REVISÃO DO PLANO DE PORMENOR DA ALAMEDA 1 DE MARÇO E RUA JOÃO DOS SANTOS SIMÕES – UOPG 6

4ª Fase: Discussão pública

RELATÓRIO DE PONDERAÇÃO

outubro 2023

Planta de implantação

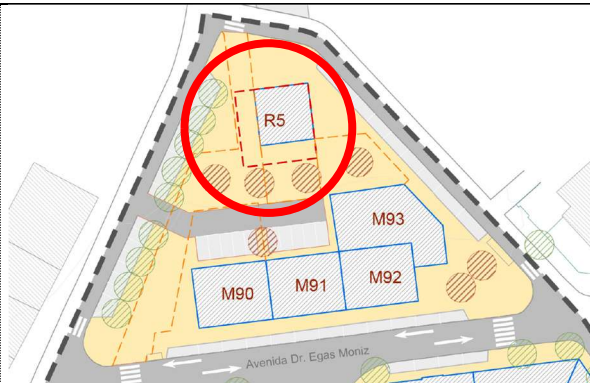
Considerando-se as limitações em termos de cadastro da propriedade apontadas nesta participação relativas à ampliação do edifício identificado como R5, bem como o facto de a informação disponibilizada pela participação ter permitido verificar que a proposta de plano impediria qualquer aproveitamento urbanístico nessa parcela, entendeu-se ser de viabilizar um novo edifício na mesma, ainda que com uma configuração distinta daquela que é proposta pelo interessado, que nos parece totalmente desajustada ao local. Para além disso, esta solução não permite o cumprimento das normas de estacionamento previstas e é penalizadora da circulação pedonal da desejada qualificação do espaço público que se pretende promover.

Perante a comunicação de inviabilidade e desinteresse na ampliação do edifício R5 (que deixará de ter esta designação na versão final do plano), o plano assumi-lo-á como um edifício a manter e incluirá uma nova implantação de um edifício autónomo, que promova a consolidação deste conjunto e contribua para a sua valorização conjunta.

Introdução de um novo edifício proposto na zona norte da área de intervenção e eliminação da possibilidade de ampliação do R5

Planta de situação existente

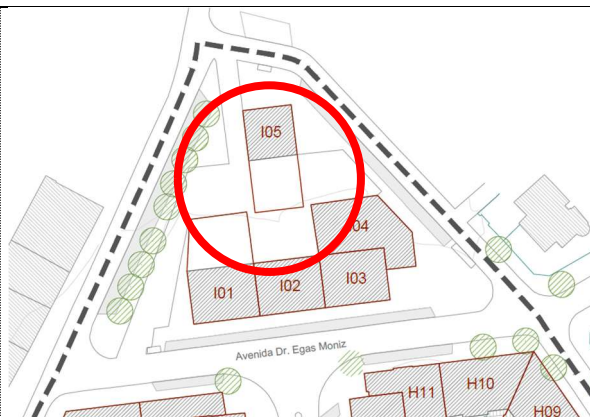
Paralelamente, a planta da situação existente e a planta de transformação fundiária serão também atualizadas.

Correção do traçado da parcela relativa ao edifício I05 e inclusão de nova parcela

Figura A) Solução proposta neste documento

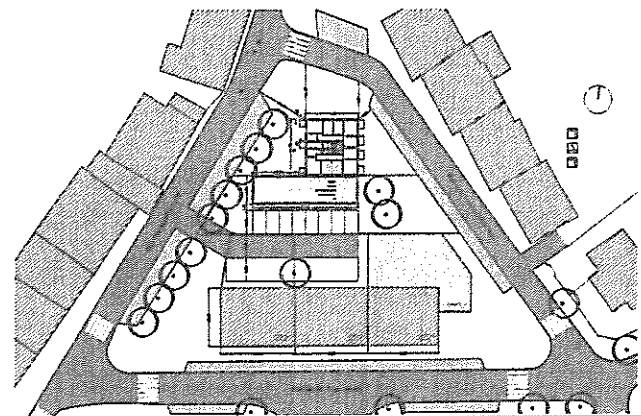
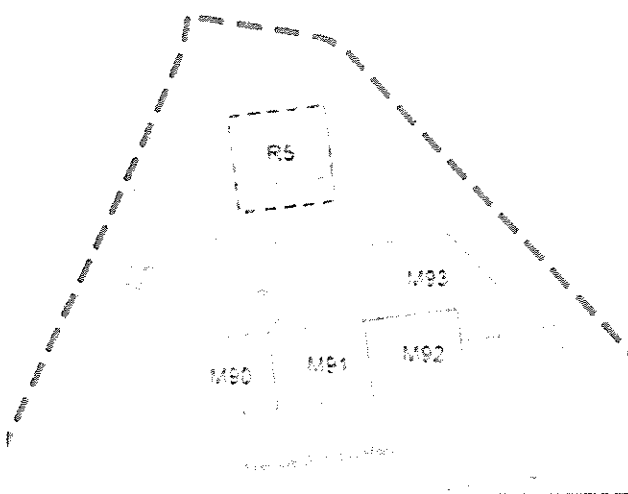
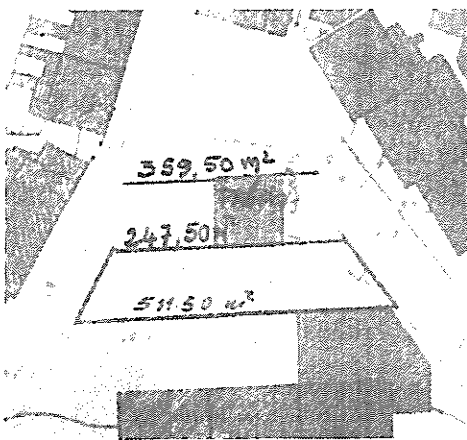
- 1) Passar a área de construção adicional do prédio P14 que se encontra virada para a Rua Fábrica de Fiação (cerca 55m² – 11,7mx5m) para a área que se encontra junto à empena cega do edifício, permitindo a construção de um pequeno prédio (com uma base de implantação de 131m²) junto da empena cega do prédio P14, garantindo a harmonia quer com o edifício existente quer com a envolvente do quarteirão.
- 2) Será um prédio que respeita as regras de construção previstas no plano e cuja altura não passará os 4 pisos permitindo a construção de 8 T1 destinados a arrendamento permanente.

Nesse sentido, será delimitado um novo edifício proposto na planta de implantação, com uma configuração a semelhante à do R5, de modo a garantir que se mantém a fluidez no espaço público e a área de estacionamento à superfície prevista. O quadro de edificabilidade será corrigido em conformidade.

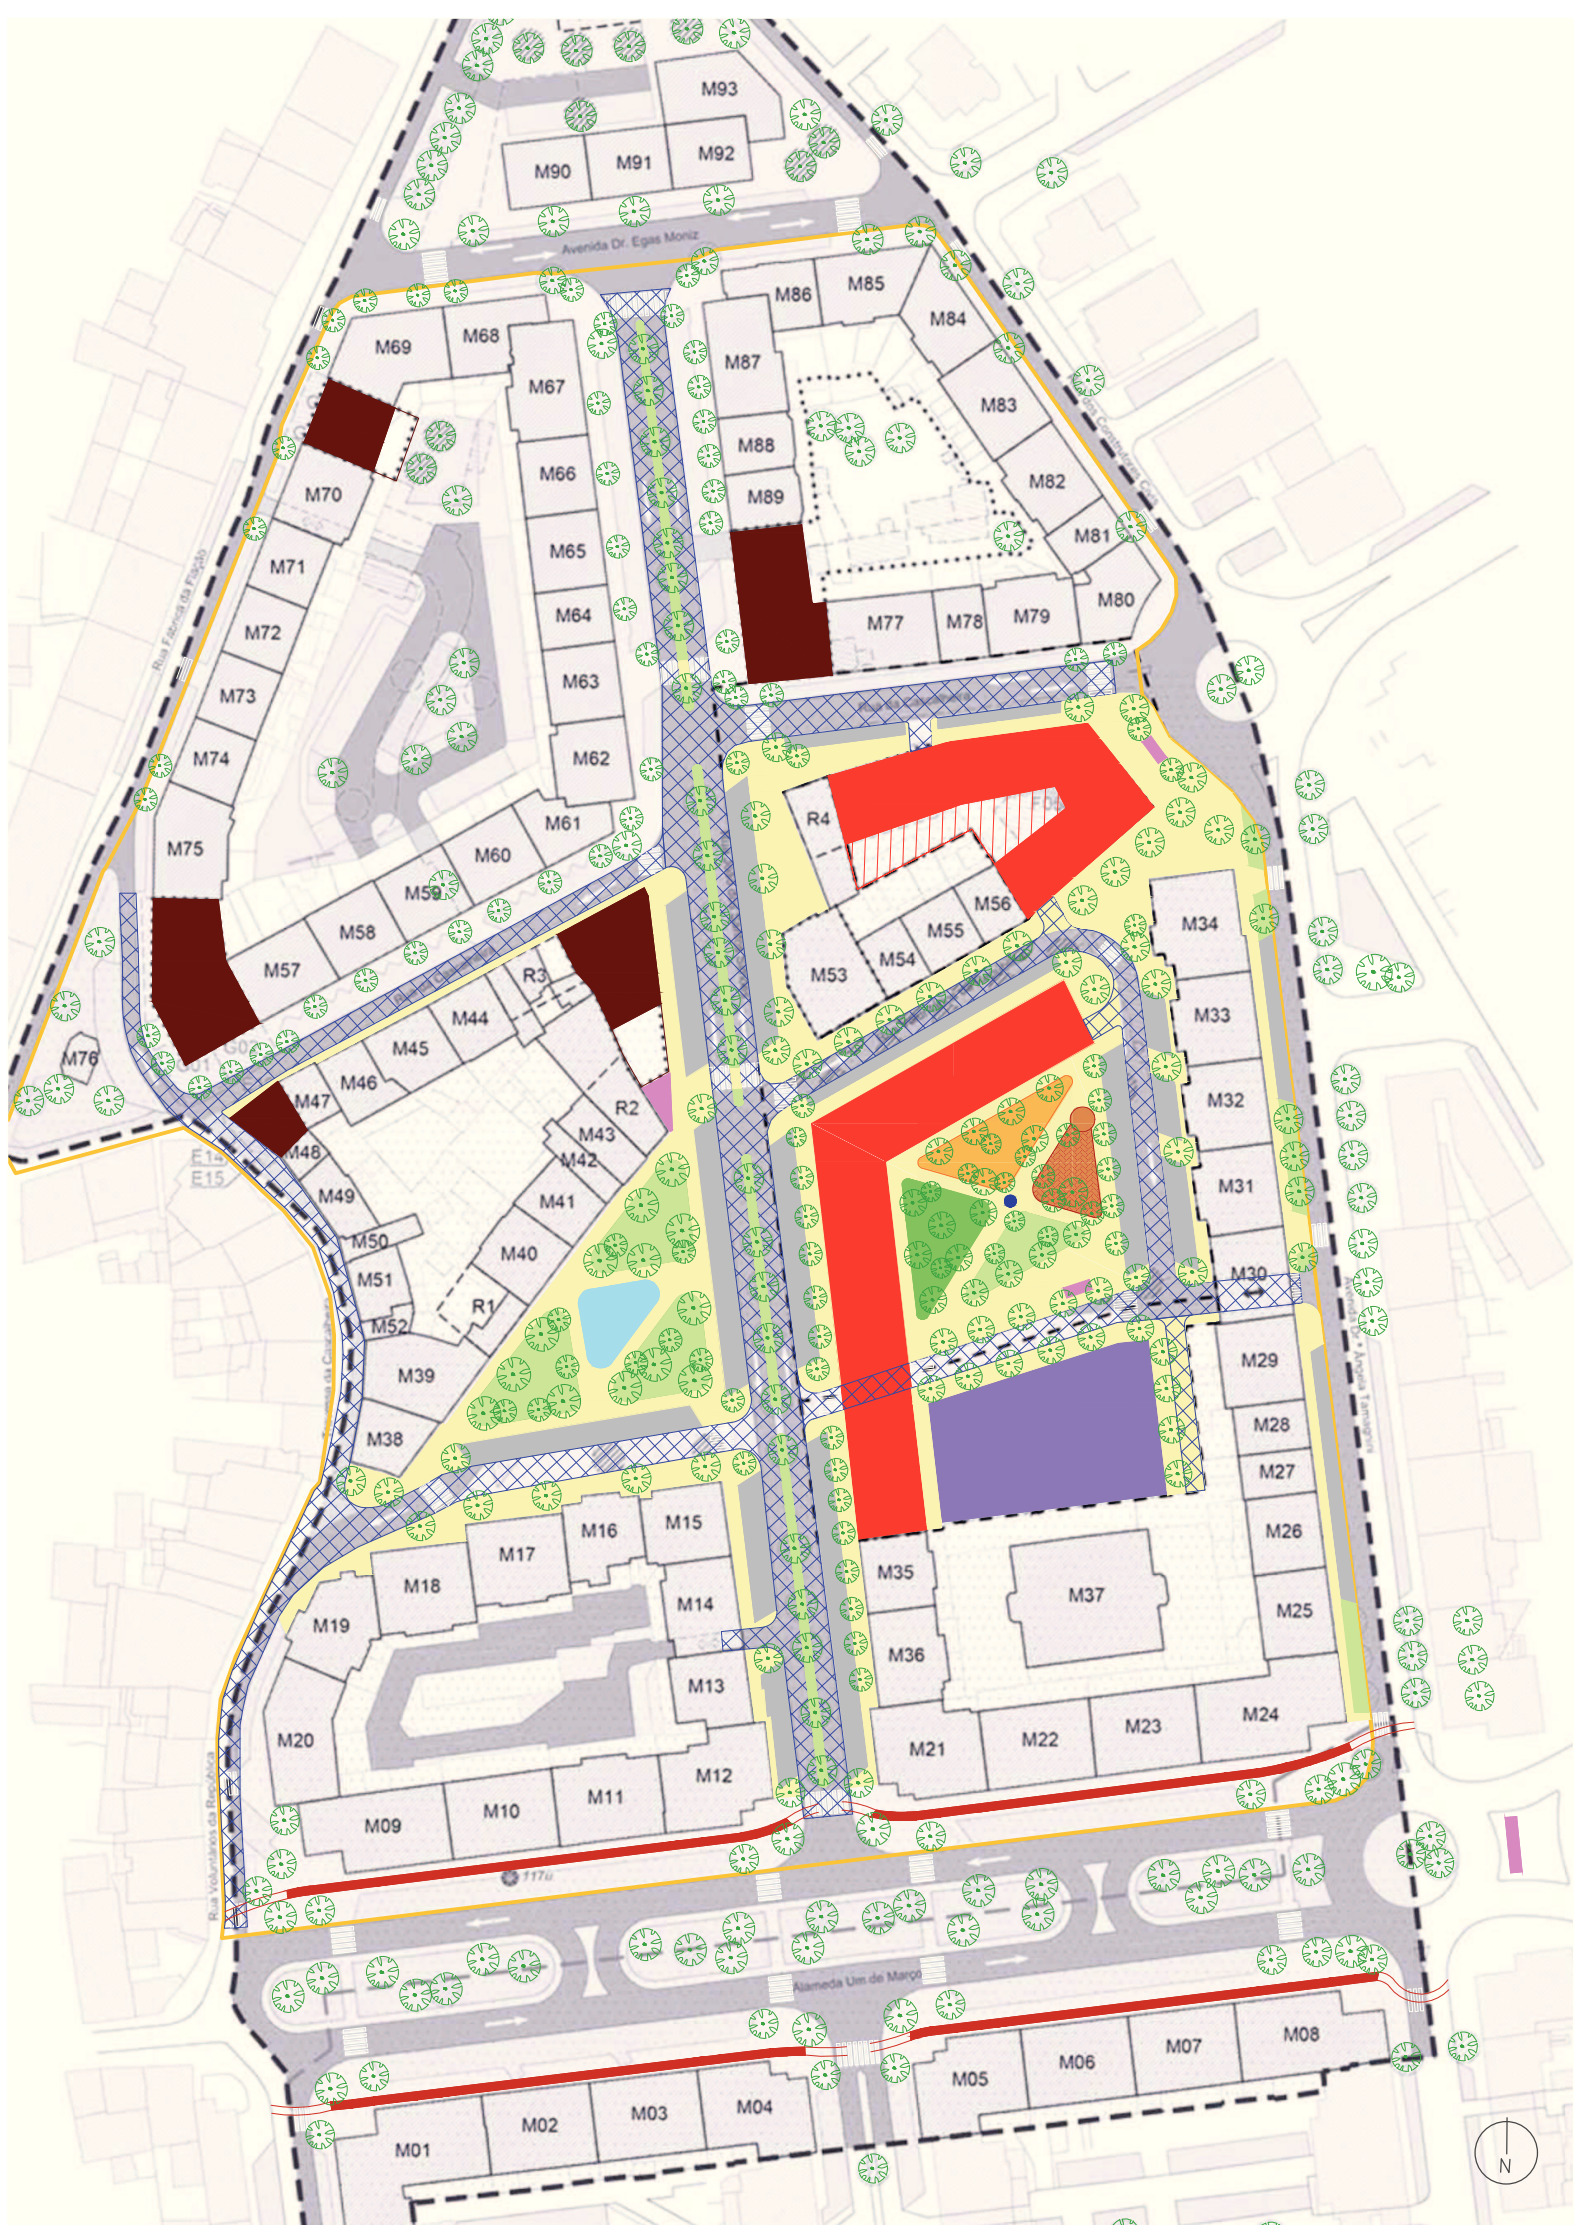
Face às principais lacunas que o Volt encontrou na proposta estas são as nossas sugestões por ordem de relevância na nossa perspectiva (que poderão ver na Planta proposta em anexo):

1- A projecção de ciclovias na Alameda 1 de Março que façam conexão com a nova ciclovía que acaba na Rua Coronel Garcês Teixeira.;

2- As implantações dos novos edifícios P1, P2, P3 e P6 a serem edificadas como na nossa proposta além de permitir maiores áreas urbanas para espaços colectivos que valorizam todo o conjunto edificado e consequentemente Tomar, permitem também uma maior área de edificação o que poderá levar a prédios urbanos com mais habitações. Sugerimos que estes 4 edifícios tenham garagem semi-enterrada, para vagar lugares exteriores a outros habitantes e visitantes, desta forma podemos reduzir os lugares de estacionamento propostos no logradouro e potenciar os espaços colectivos urbanos. As coberturas destes edifícios deveriam dar preferência a coberturas planas e não a telhados inclinados de duas águas, para maior rendimento energético da possível instalação de painéis fotovoltaicos. O Volt gostaria também que estes 4 edifícios viessem a fazer parte do Parque Público de Habitação, com habitações sociais e de rendimento acessível para a classe média, esta será uma forma de evitar a especulação de preços imobiliários no centro urbano de Tomar o que favorecerá Tomar como cidade para se viver. O nosso desenho proposto em planta da implantação destes edifícios invoca a malha urbana projectada pelos romanos que ocorre da perpendicularidade entre eixos cardus e decumanus.;

3- Com as alterações ao edificado (P1, P2, P3 e P6) e seguindo a lógica desta malha, concluímos que faz mais sentido a Rua da Carrasqueira ter uma extensão até à frente Norte do edifício M18 e que parte da Rua Voluntários da República passe a ser denominada por Parque José-Augusto França, será esta uma bela homenagem a uma das maiores personalidades de Portugal e de Tomar do século XX. Desta forma podemos defender o edificado existente com elementos arbóreos no alçado Sul, respeitando a Carta Solar, pois os alçados Sul e Oeste são os mais quentes, habitações expostas ao Sol nestes pontos levam a maior gasto energético em sistemas de AVAC (aquecimento, ventilação e ar condicionado, prejudiciais ao futuro.), a nossa proposta visa a maior arborização pública possível nos alçados orientados a estes pontos cardeais a todo o edificado em geral. As árvores são elementos essenciais no combate às alterações climática, além das vantagens, como maior capacidade do espaço urbano em absorver águas pluviais que ocorrerão cada vez menos vezes, mas em maiores quantidades de mm/m2. O parque teria elementos de ginástica e bancos de jardim nas áreas verdes e uma área central com pequenos jactos de água para a população se refrescar no Verão como se sucede em muitos pontos da Europa, como Alemanha, Chéquia e Lituânia.;

4- Com esta malha urbana surge também a oportunidade para dois novos espaços de usos colectivos públicos no logradouro, a Norte, uma homenagem a uma personalidade querida pelos portugueses e tomarenses, o Parque Intergeracional Eusébio da Silva Ferreira (que inclui um Parque Infantil, um Jardim de Convívio com mesas e bancos para socialização, uma área verde de frente de rua e um Quiosque/café com área de esplanada, a nossa sugestão do que contém este parque intergeracional é meramente ilustrativa, há inúmeras possibilidades). No Sul do Logradouro o Volt sugere que se edifique o novo Parque de Skates de Tomar, primeiro é central, segundo inclui a faixa etária dos jovens no convívio intergeracional e mais importante é um local seguro. O Volt tem algumas reticências quanto ao Parque de Skates junto da Estação de comboios da CP, pois são frequentes os acidentes e mortes de jovens praticantes de skate junto de linhas de comboio, resolvia-se também algum impasse que possa existir com a Infraestruturas de Portugal para a construção do novo Parque de Skates. Para os lugares de estacionamento públicos o Volt prioriza em toda a proposta o estacionamento em espinha, que permite mais lugares e menor largura da via para as manobras de estacionamento.;

5- Uma vez que, o Volt está a propor sugestões que levem a maior interacção social e intergeracional, bem como a maior segurança pública e projectar uma cidade com maior eficiência energética pública e privada e resistência a eventos climáticos extremos, faz para nós sentido que seja definido o primeiro Super Quarteirão de Tomar e que as vias de circulação automóvel inseridas nele sejam definidas como Zona de Coexistência, limitando a velocidade máxima a 20KM/hora, uma velocidade que tem uma taxa praticamente nula de acidentes mortais, esta alteração recupera as ruas para os seus utilizadores originais, os peões. Os Super Quarteirões e Zonas de Coexistência serão num futuro próximo os melhores exemplos de planeamento urbanístico, estando a ser reproduzido em Barcelona e Paris, bem como recentemente em Lisboa temporariamente.

Tratando-se de uma participação que propõe alterações substanciais ao desenho urbano preconizado atingindo, ainda, opções estratégicas do PP, considera-se que esta participação é, de certa forma, extemporânea. Com efeito, as propostas apresentadas deveriam ter sido sinalizadas em fase de participação preventiva de modo a poderem influenciar a construção do plano.

Em todo o caso, salienta-se que muitas das preocupações evidenciadas nesta participação já são respondidas pelo plano; outras poderão ainda ser concretizadas fisicamente no futuro uma vez que o plano não as impede.

Relativamente à ciclovía, o PP assume a sua concretização, mas não condiciona as opções de traçado futuro porquanto tal opção tem de estar devidamente integrada num projeto mais amplo.

Relativamente aos edifícios propostos, a implantação dos novos conjuntos edificados está amarrada à proposta de rede viária, sendo que neste âmbito, a participação sugere uma alteração significativa da malha existente prevendo um atravessamento no sentido nascente-poente que se considera ser prejudicial ao ambiente de bairro que se pretende promover. As novas vias a prever devem ser exclusivamente de âmbito local, uma vez que já existem suficientes vias de atravessamento e ligação à cidade.

A proposta apresentada na participação também reduz substancialmente a oferta de estacionamento à superfície, quando a maioria dos edifícios existentes não tem estacionamento subterrâneo. Considera-se que a proposta de plano traduz um compromisso equilibrado entre oferta de estacionamento público e espaços de utilização coletiva.

O volume construído sugerido pela participação apresenta uma forma que dá continuidade à morfologia existente, mas a proposta de plano pretende criar uma rutura com os alinhamentos preexistentes associando-se à memória das construções preexistentes.

Deste modo, a participação 4 foi considerada não aceite.
